Avis n°01

AFFAIRE	Démolition bâtiment CNB 520 – STRASBOURG (67)
REFERENCE	PR.MSGT.22.0734.002
OBJET	Mission G5
DATE DE L'AVIS	12/08/2024
NB. PAGES	4

Extrait plan phase travaux

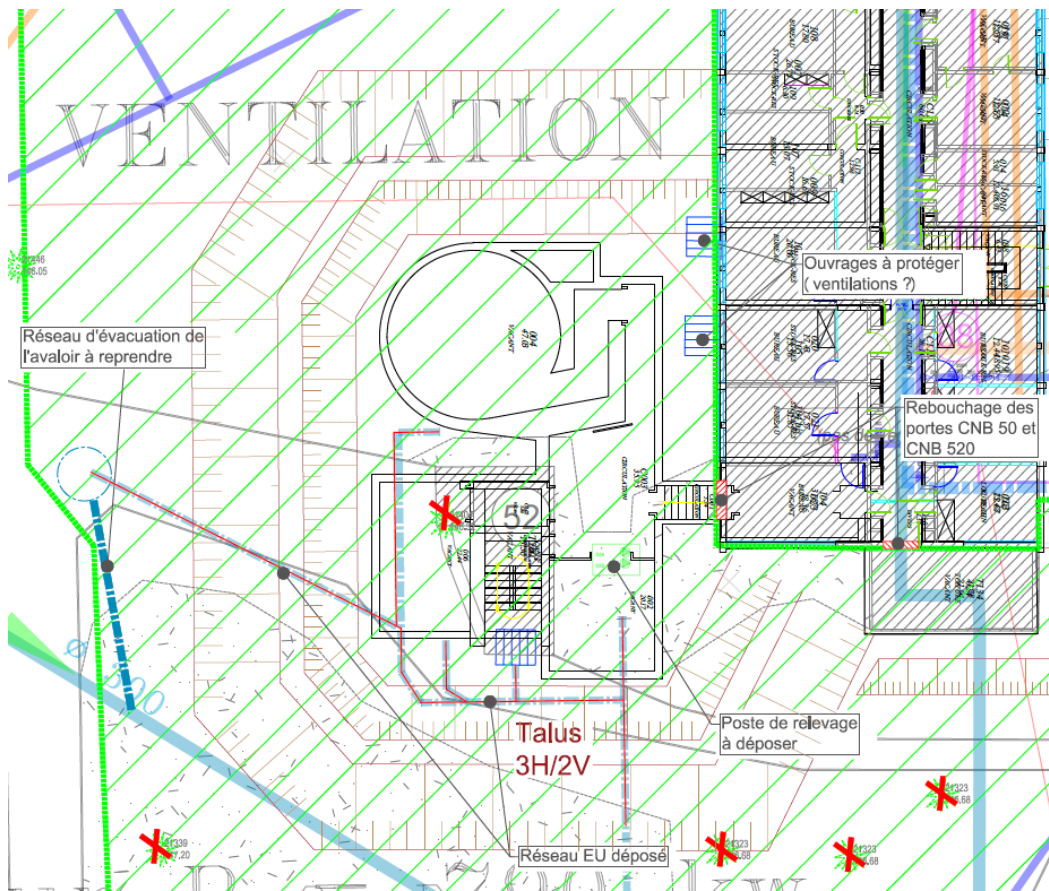
Le plan transmis présente notamment les talus prévisionnels autour du bâtiment CNB 520 à démolir, avec le respect des points suivants de notre rapport de diagnostic G5 :

- Respect d'une pente 3H/2V pour les talus ;
- Réalisation d'une risberme à mi-hauteur pour les talus dépassant 3 m de hauteur.

Rappelons que notre rapport de diagnostic géotechnique G5 réalisé en avril 2023 préconise également la protection des talus par du polyane, il conviendra par conséquent de protéger les talus en phase travaux.

A noter qu'à ce stade, aucun talus, reprise en sous-œuvre ou soutènement n'est prévu à la jonction entre le bâtiment CNB 520 (à démolir) et le bâtiment CNB 500 (conservé). Cette hypothèse pourra être confirmée au démarrage des travaux, lorsque les reconnaissances de fondations complémentaires prévues (auxquelles nous devons assister) auront pu être réalisées.

VSO/SR

2 – Coupe démolition – 01a Annexe 4

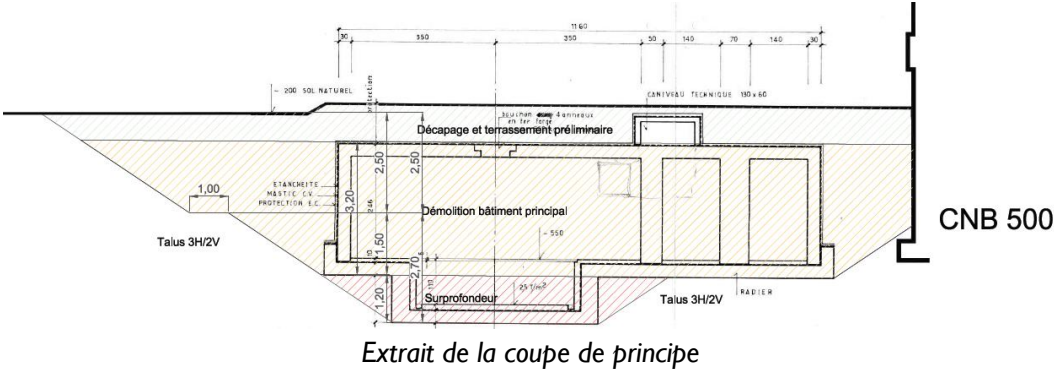
La coupe de principe transmise reprend les principes de terrassements cités précédemment (pente 3H/2V, risberme intermédiaire).

A noter que la coupe au niveau de l'existant n'est pas représentative au vu des reconnaissances de fondations déjà réalisées par nos soins (base des fondations filantes non reconnues mais a priori situées sous la cote de base du radier existant du bâtiment CNB 520). Pour rappel, cette hypothèse ne pourra être définitivement confirmée qu'au démarrage des travaux, lorsque les reconnaissances de fondations complémentaires prévues auront pu être réalisées.

VSO/SR
